Réf. CRMS : AA/AH/MSJ10003_663_SaintJeanBaptiste_Eclairage

Objet : MOLENBEEK-ST-JEAN. Parvis Saint-Jean-Baptiste. Demande de permis unique portant sur la mise en lumière de l'église Saint-Jean-Baptiste.

Avis conforme de la CRMS

Esquisses et plan des installations techniques extraits de la demande de permis

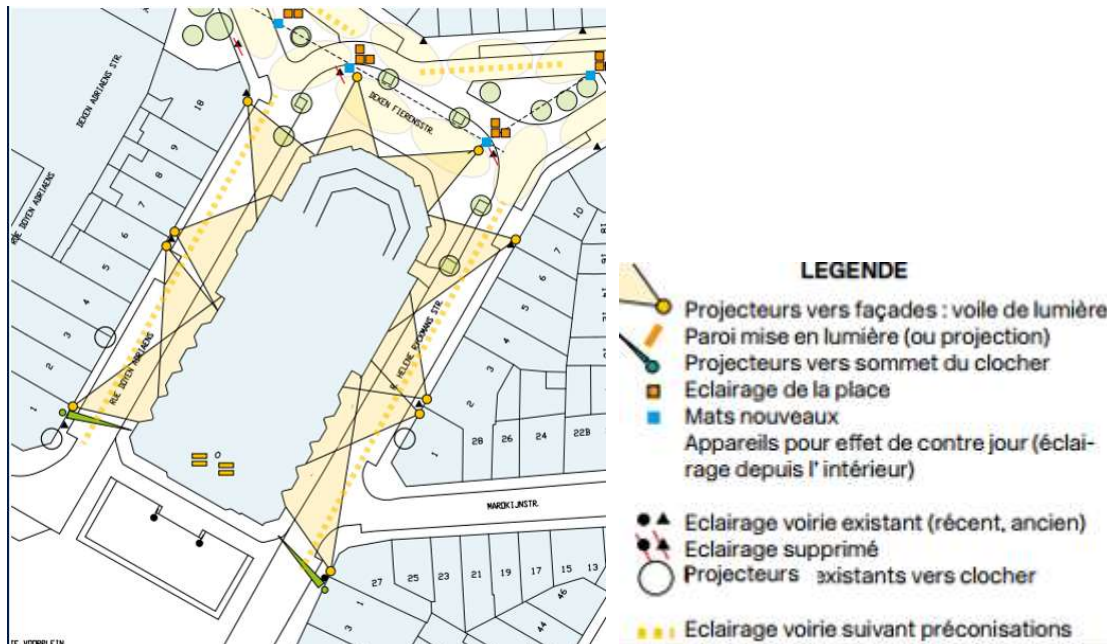
La Commission approuve le concept de mise en lumière qu'elle estime valorisant pour l'édifice et adéquat sur le plan technique. En revanche, bien qu'une étude historique de l'église soit versée au dossier, celle-ci n'aborde pas l'éclairage qui était pourtant, à partir des années 1930, un aspect important dans l'approche de l'architecture monumentale. Il serait donc intéressant de connaître la manière dont Diongre avait initialement envisagé la lecture nocturne de l'édifice, et comment elle évolua dans le temps, en particulier pour le clocher dont les claustras étaient peut-être éclairés par l'intérieur. Cette hypothèse mérite d'être vérifiée. Le cas échéant, l'on pourrait s'inspirer de la configuration historique pour compléter le projet par un éclairage intérieur de la tour.

En ce qui concerne le niveau d'éclairement de la mise en lumière, la CRMS demande de maîtriser les effets du projet par rapport à son environnement et d'en éviter les nuisances potentielles, notamment

pour les riverains des rues latérales et arrière. A remarquer que l'église est recouverte d'un parement de pierre naturelle très claire, particulièrement réfléchissant.

Pour objectiver l'impact de l'installation, l'on devra, pendant la mise en œuvre, mesurer le niveau d'éclairage global atteint dans le plan vertical des immeubles voisins (nombre de lux) et, si possible, aussi la luminance moyenne de la nouvelle situation (en cd/m²) vérifiée aux endroits les plus significatifs dans le champ de vue du monument.

Ces prises de mesure incombent à l'auteur de projet qui devra en communiquer les résultats à l'autorité délivrante et le cas échéant, ajuster l'installation en cours de chantier (par *fine tuning* et dimmage des sources) et se conformer aux critères d'évaluation du « Guide de bonnes pratiques pour limiter les nuisances des mises en lumière extérieures », rapport technique 150:2003 élaboré par la CIE¹. Les volets de ce rapport « *Illuminance on properties* » (tableau 2.2) et « *Average surface luminance* » (tableau 2.6) donnent les valeurs maximales acceptables en zones urbaines, tenant compte du contexte spécifique (le projet se situe en zone E4). Ces tableaux sont fournis ci-après.

Enfin, la Commission demande de confirmer l'horaire de l'éclairage et de prévoir l'extinction totale de l'illumination entre 0:00 et 5:00 heures, au minimum.

En conclusion, la CRMS rend un avis conforme favorable sous condition de maîtriser l'impact de l'installation sur son environnement, conformément aux normes et recommandations internationales en la matière. Elle recommande également de poursuivre les recherches sur l'éclairage historique de l'église Art Déco.
